Gemeinde Bad Laer

46. Flächennutzungsplanänderung

Abwägung

Frühzeitige Beteiligung der Öffentlichkeit gemäß § 3 Abs. 1 BauGB

Abb. Ermittlung der Gesamt-Geruchsbelastung ohne Kläranlage (Planungsszenario) (Quelle: Landwirtschaftskammer Niedersachsen)

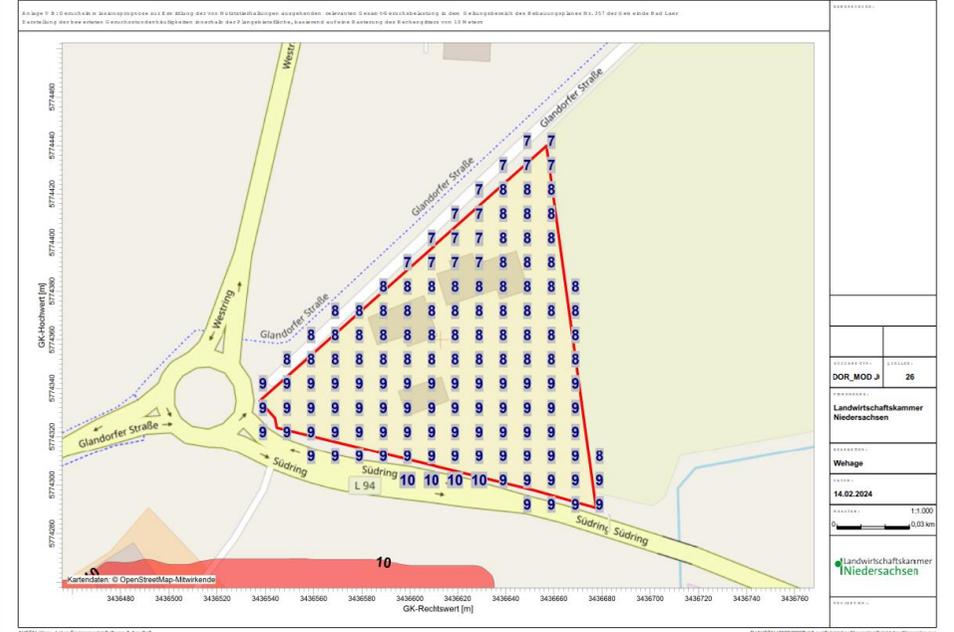
<p>35. Staatliches Gewerbeaufsichtsamt vom 12.10.2023</p>							
<p>gegen die o. g. Planung werden von Seiten des Staatlichen Gewerbeaufsichtsamtes Osnabrück Bedenken erhoben.</p> <p>Geruch</p> <p>Die Geruchsgutachten aus 2007 beziehen sich in der Betrachtung ausschließlich auf die Randbereiche, die Flächen des Plangebietes werden nicht betrachtet. Es erfolgt die Angabe in der Begründung: „Demnach ist an der südlichen Plangebietsgrenze mit einer Geruchshäufigkeit von 14 – 17 % der Jahresstunden zu rechnen.“</p> <p>Gemäß der Tabelle 3.1 Anhang 7 der TA Luft sind in dem Wohnen dienenden Gebieten regelmäßig nur 10 % der Jahresstunden zulässig. Die Lösung des Planungsbüros der Einstufung des Gebietes nach GIRL als „Dorfgebiet“, womit 15 % der Jahresstunden zulässig seien, kann aus hiesiger Sicht nicht gefolgt werden. Der Immissionswert für Dorfgebiete gilt aus hiesiger Sicht nur für Geruchsimmissionen, die durch Tierhaltungsanlagen verursacht werden. Um Tierhaltungsanlagen handelt es sich bei der Kläranlage und auch beim Grünabfallsammelplatz nicht. Es kann aus den vorgelegten Unterlagen nicht herausgestellt werden bzw. ist fraglich, ob nicht bereits durch die Vorbelastung an Gerüchen durch die Kläranlage und Grünabfallsammelplatz die Grenzwerte überschritten werden. Insbesondere in Bezug auf Gerüche werden dem Staatlichen Gewerbeaufsichtsamt Osnabrück häufig Beschwerden zugetragen. Von daher ist es u.a. zum Schutz der Wohnbebauung vor unzulässigen Belästigungen aus hiesiger Sicht erforderlich, die Geruchssituation durch ein aktuelles Gutachten klären zu lassen.</p>	<p>Beschlussvorschlag:</p> <p>Zur Ermittlung und Beurteilung der im Plangebiet zu erwartenden relevanten Gesamt-Geruchsbelastung wurde ein Immissionsgutachten von der Landwirtschaftskammer Niedersachsen, Stand 14.02.2024 erstellt. Als Geruchsquellen wurden insbesondere zahlreiche landwirtschaftliche Hofstellen südlich des Plangebietes wie auch die kommunale Kläranlage und Grünabfallsammelstelle identifiziert und eingestellt. Aufgrund der gegenwärtigen Planungsabsichten, die Abwasserbeseitigung in die Nachbargemeinde Glandorf zu verlegen und die bestehende Kläranlage innerhalb der nächsten 4-5 Jahre ganz oder teilweise stillzulegen wurden zwei Szenarien untersucht:</p> <ol style="list-style-type: none"> 1. Ermittlung der Gesamt-Geruchsbelastung unter Einbeziehung der Kläranlage (derzeitiger Stand) 2. Ermittlung der Gesamt-Geruchsbelastung ohne Kläranlage (Planungsszenario) <p>Die Beurteilung der von den Anlagen ausgehenden Immissionen erfolgt gem. TA Luft. Immissionskenngröße ist der Anteil der Geruchsstunden an den Gesamtjahresstunden. Entsprechend der Schutzbedürftigkeit sind gebietsabhängige Immissionswerte angegeben.</p> <p>Gemäß Tabelle 22 Anhang 7 TA Lärm ergeben sich die folgenden Immissionswerte:</p> <table border="1" data-bbox="1220 1018 2152 1198"> <thead> <tr> <th>Wohn-/Mischgebiete, Kerngebiete mit Wohnen, urbane Gebiete</th> <th>Gewerbe-/Industriegebiete, Kerngebiete</th> <th>Dorfgebiete</th> </tr> </thead> <tbody> <tr> <td>0,10</td> <td>0,15</td> <td>0,15</td> </tr> </tbody> </table> <p>Bei der Geruchsbeurteilung im Außenbereich ist es unter Prüfung der speziellen Randbedingungen des Einzelfalles möglich, Werte von 0,20 (Regelfall) bis 0,25 (begründete Ausnahme) für Tierhaltungsgerüche heranzuziehen.</p> <p>Die Höhe der zumutbaren Immissionen ist im Einzelfall zu beurteilen. Ein Immissionswert von 0,25 soll nicht überschritten werden.</p> <p>„Wenn gewerblich, industriell oder hinsichtlich ihrer Geruchsauswirkungen vergleichbar genutzte Gebiete und zum Wohnen dienende Gebiete</p>	Wohn-/Mischgebiete, Kerngebiete mit Wohnen, urbane Gebiete	Gewerbe-/Industriegebiete, Kerngebiete	Dorfgebiete	0,10	0,15	0,15
Wohn-/Mischgebiete, Kerngebiete mit Wohnen, urbane Gebiete	Gewerbe-/Industriegebiete, Kerngebiete	Dorfgebiete					
0,10	0,15	0,15

Ergebnis des Gutachtens ist, dass die Immissionswerte in der gegenwärtigen Situation zwischen 11 und 21 % der Jahresstunden liegen. Sie sind im Süden und Südosten am höchsten und nehmen nach Norden hin ab. Damit wird der Immissionswert von 0,10 im gesamten Plangebiet und der Immissionswert von 0,15 insb. im südöstlichen Bereich überschritten.

Aktuell kann aufgrund der erhöhten Immissionswerte sowie der schutzwürdigen (Außenbereichs-)Wohnnutzung grds. von einer gewachsenen Gemengelage gesprochen werden. Dabei stehen die betriebsbedingten Emissionen und Interesse der ansässigen Emittenten den (Schutz- und Entwicklungs-) Interessen der (selbstnutzenden) Eigentümer gegenüber.

Um die Interessen beider Parteien zu würdigen, wird unter Berücksichtigung aller Planungsabsichten die folgende Bedingung gem. § 9 Abs. 2 Nr. 2 als Festsetzung in den Bebauungsplan aufgenommen:

Anlagen, die nicht nur dem vorübergehenden Aufenthalt dienen, sind bis zur Stilllegung der Kläranlage in den Bereichen unzulässig, in denen ein Immissionswert von 15 überschritten wird (siehe Beikarte). Ausgenommen sind bestehende Anlagen, die dem Bestandsschutz unterliegen.

Davon ausgehend, dass bis zur Stilllegung der Kläranlage von einem Zeitraum von 3-5 Jahren ausgegangen wird, der Geltungsbereich des Bebauungsplanes an den Außenbereich angrenzt und es sich um eine gewachsene Gemengelage handelt, ist im Sinne der Ausführungen zu Nr. 3.1 des Anhangs 7 der TA Luft für

<p>die Übergangszeit ein von der Norm abweichender und erhöhter Immissionswert von bis zu 0,15 tolerierbar.</p> <p>So sind bereits jetzt rund 80 % des geplanten Mischgebietes für eine entsprechende städtebauliche Nutzung geeignet. Auf der übrigen Fläche wären hingegen bauliche Maßnahmen, die einen nicht nur vorübergehenden Aufenthalt von Menschen begründen oder einen solchen erfordern würden, zumindest solange nicht zulässig, wie die nahegelegene Kläranlage noch in Betrieb ist.</p> <p>Insgesamt kann damit den konträren Interessen Rechnung getragen werden und lassen sich gesunde Wohn- und Arbeitsverhältnisse sicherstellen.</p> <p>Dem Hinweis wird gefolgt.</p>
<p><u>Lärm</u></p>	<p>Der vorgelegte Fachbeitrag Schallschutz berücksichtigt Lärmemissionen ausgehend vom Baustoffhandel. Die immissionsschutzrechtliche Zuständigkeit liegt aufgrund der Einordnung als Einzelhandel beim Landkreis Osnabrück. Die Kläranlage, sowie der Grünabfallsammelplatz sind im Fachbeitrag Schallschutz nicht berücksichtigt. Die Betriebe sind aus hiesiger Sicht zu berücksichtigen bzw. die Nichtberücksichtigung ist unter entsprechender Begründung darzustellen.</p>	<p><u>Beschlussvorschlag:</u></p> <p>Eine Untersuchung der Lärmimmissionen von der Kläranlage und der Grünabfallsammelstelle wird seitens des Plangebers aufgrund der räumlichen Distanz, des vorhandenen Lärmschutzwalls und der Überlagerung mit dem Verkehrslärm nicht für erforderlich erachtet.</p> <p>Eine Einbeziehung dieser Emittenten ist auch von der Immissionsschutzbehörde nicht gefordert, was die Einschätzung des Plangebers stützt.</p> <p>Der Hinweis wird zur Kenntnis genommen.</p>
